חוות דעת מומחה

הנדון: דירה [REDACTED] רחובות.

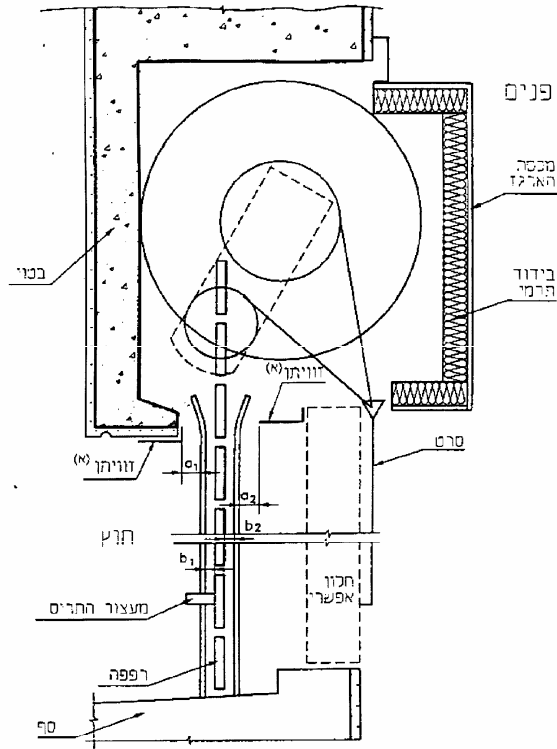
3. לא הותקנו תריסים בחלונות של המטבח ופינת אוכל בניגוד לסעיף 3.6 של מפרט הטכני שהוצג בפני. וזאת בניגוד לחוק מכר (דירות), התש"ל"ג – 1973 סעיף מס' 2 :

יש להשלים שני תריסים. (1600 ש"ח)

א2 - חתך אנכי מלא

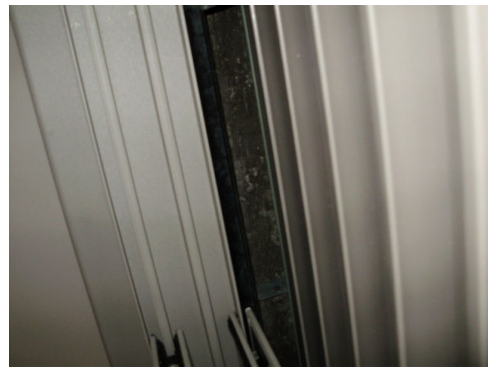
4. בתריסי גלילה של הדירה נמדד מרווח בין הרפפות לבין חלק הפנימי העליון של המשקוף כ-45 מ"מ, לעומת המרווח המקסימאלי המותר של 15 מ"מ, וזאת על פי ת"י 1509 חלק 2 סעיף 3.6.1 :

יש להוסיף זוויתני אלומיניום. (800 ש"ח)

3.2.5. שמשה במחסום⁽⁴⁾⁽⁵⁾

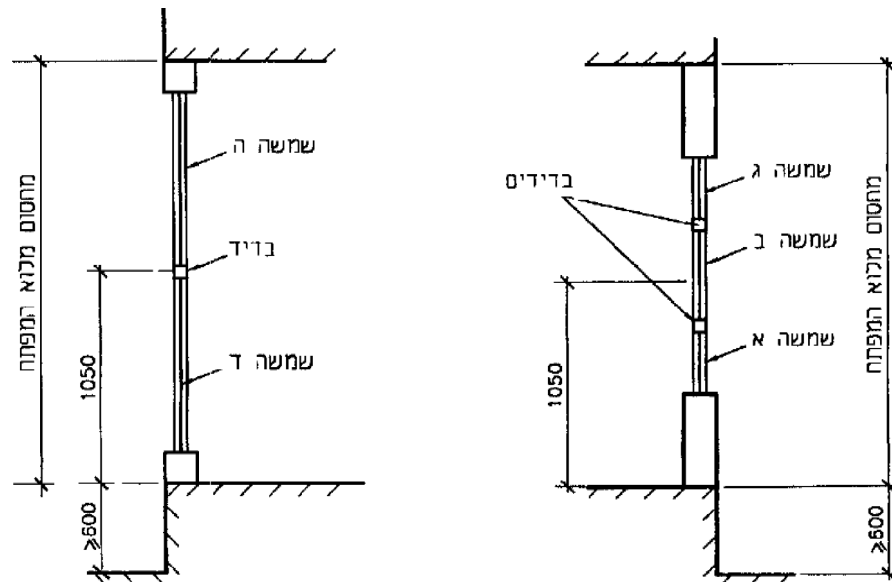
7. חלונות בדירה בעלי חלק תחתון שגובהו פחות מ-105 ס"מ מפני הריצוף. ע"ג הזכוכית בחלק התחתון של חלונות לא קיים סימון כלשהו המעיד כי מדובר בזכוכית בטיחותית (חותמת),

במקרה שלנו מדובר בשמשה "ד" הנדרשת להיות מכוסמת מסוג A, כפי שנדרש במעקות:

על הקבלן להציג אישורים כי הזכוכית הינה "זכוכית בטיחותית". במידה ויתברר כי מדובר בזכוכית פשוטה, יהיה צורך בהחלפתה (1200 ש"ח)

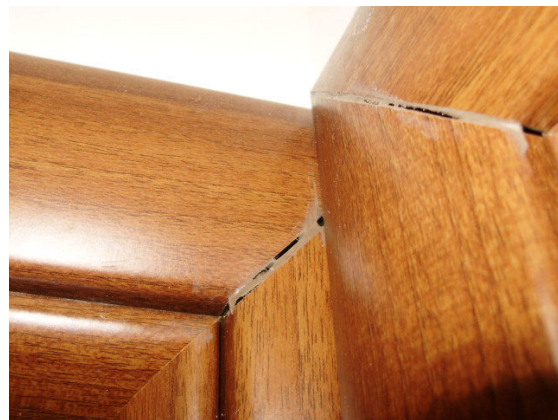
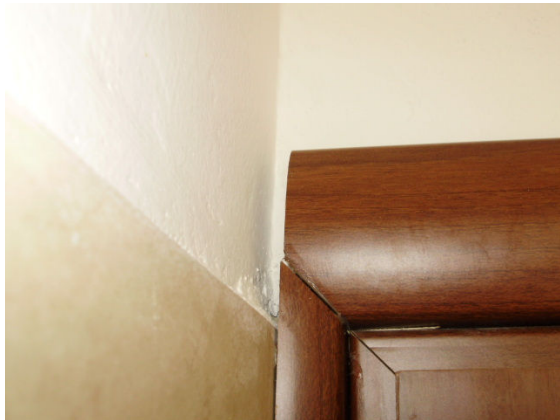
1. בדלת בכניסה הראשית לכנס לא מופיע סימון כי הדלת עומדת בדרישות בידוד האקוסטי. על פי תקנות התכנון והבניה (בקשה להיתר תנאים ואגרותיו) – התש"ל 1970, סעיף 5.40 ב' :

סימון זה הינו חלק בלתי נפרד מדרישות התקן ואמור להיות בנוסף לסימון אחר הנדרש לפי מפמ"כ 27 (דרישות לגבי המיגון וחוזק הדלת), שגם חוסר. חוסר הסימון, כבר פוסל את הדלת מבחינת התקן. הדרישה לסימון מופיעה בת"י 1004 חלק 2 (בידוד אקוסטי בבנייני מגורים: מכללי דלתות כניסה), סעיף 5 :

על הקבלן להציג אישורים כי הדלת תקנית. במידע ולא העלות החלפת הדלת הקיימת בדלת מתאימה בעלת בידוד אקוסטי בדרגה 1 וחוזק הנדרש הינה (3,500 ₪)

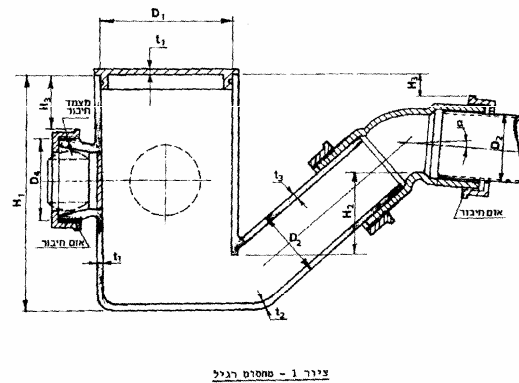
1. יש לבצע בדיקת המערכת לשם מסירת הדירה ולמסור לדיראים את התוכניות והמסמכים הנדרשים לשם התחזוקה של המערכת כפי הנדרש על פי ת"י 1205.0, סעיף 2.5:

במידה ואין בנמצא מסמכים הנ"ל, עלות שחזורם מוערך ב (1000 ₪)
